電源開発株式会社  
大間原子力発電所

震源を特定せず策定する地震動について

平成18年12月  
原子力発電安全審査課

図-8 震源を特定せず策定する地震動の応答スペクトル比

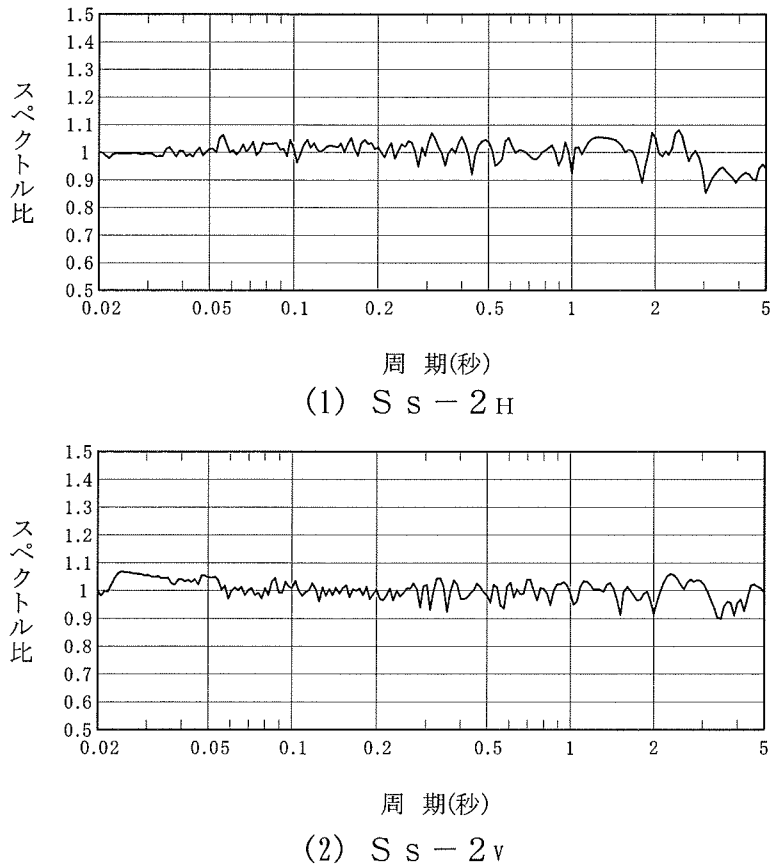
設計用模擬地震波 $S_s-2_H$ 、 $S_s-2_v$ の作成結果を表-4に、加速度時刻歴波形を図-7に示す。また、震源を特定せず策定する地震動 $S_s-2_H$ 及び $S_s-2_v$ の設計用応答スペクトルに対するこれらの設計用模擬地震波の応答スペクトルの比を図-8に示す。
